Betreff: Bebauungsplan mit Grünordnungsplan Nr. 11 für das Gebiet südlich der Paartalstraße, westlich der Straße "Am Lindenkreuz" und nördlich des Mitterweges im Stadtteil Rederzhausen

Stellungnahme zu Bebauungsplan mit Grünordnungsplan Nr. 11

Am Lindenkreuz südl. Paartalstraße in Rederzhausen

Verfahren zur Aufstellung des Bebauungsplans Nr. 11 für das Gebiet Südlich der Paartalstraße, westlich der Straße „Am Lindenkreuz“ und nördlich des Mitterweges im Stadtteil Rederzhausen;

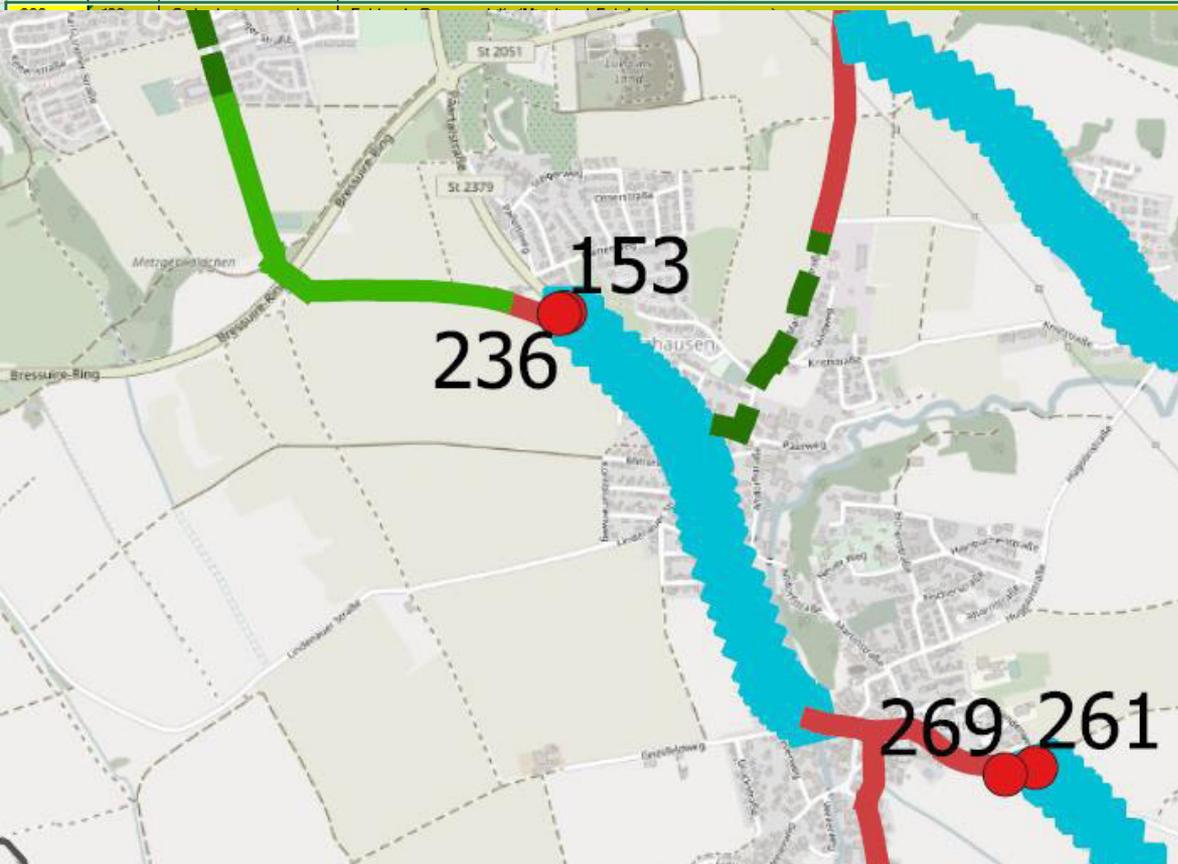
Beim Baugebiet geplante
Querungshilfe
hierher
verlegen

Geforderte Querungshilfe aus
Landkreis-Fahrradwegekonzept
(Punkt 236) (siehe Folie 5)

Neu (zusätzlich) zu errichtendes Teilstück
Rad/Fußweg bis zum neuen Baugebiet – am
Baugebiet Anschluß an geplanten Weg / Beim
Regenrückhaltebecken Anschluß an Wirtschaftsweg

Geplante Querungshilfe Baugebiet
am Lindenkreuz => schlecht, da
gegenüberliegender Zweirichtungs
R/F-Weg viel zu schmal => verlegen
zum Steinernen Säulweg

Geplanter
Netzlückenschluß
über Steinernen
Säulweg (soll auch
Fahrradstraße
werden) nach FDB
Süd aus Landkreis-
Fahrradwegekonzept
(Punkte 635+636)
(siehe Folie 6)

Geplante
Entwässerung des
Baugebietes am
Lindenkreuz hin zum
Regenrückhaltebecken
=> statt Graben =>
unterirdisch verrohren
und Rad/Fußweg
darauf errichten

Verbreiterung des nordseitigen bestehenden Radweges durch teilweises entfernen des Grünstreifens – **zumindest bis zum Entwässerungsgraben möglich.**

Mängelpunkte aus Landkreiskonzept

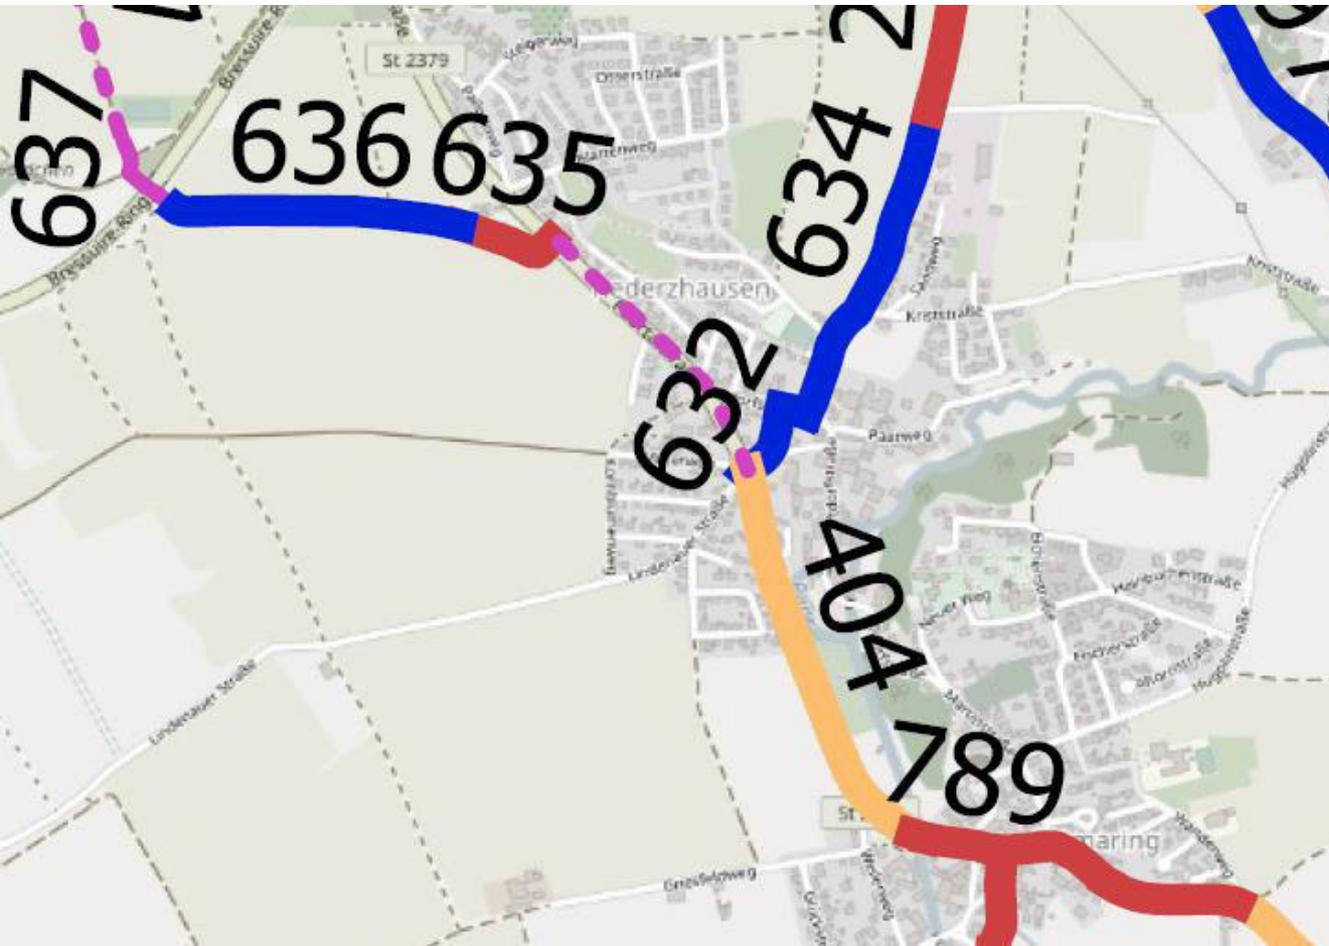
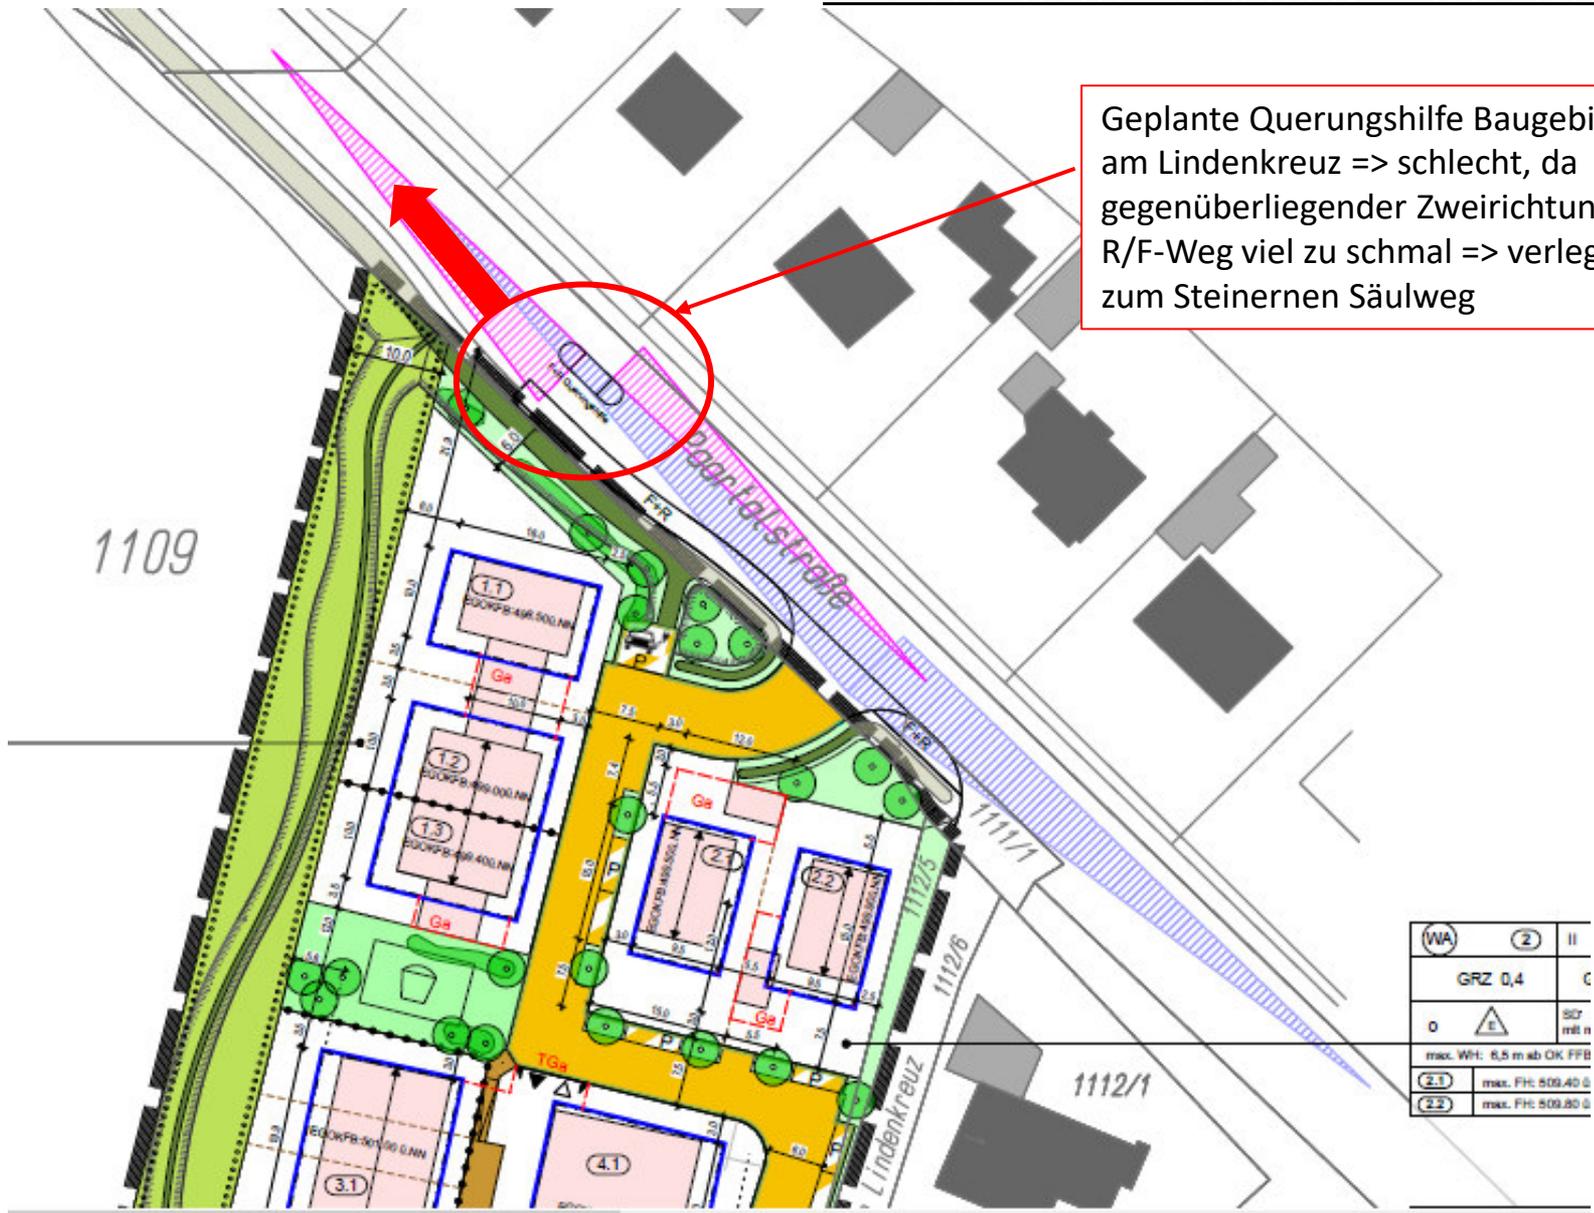
Keine Querungshilfe
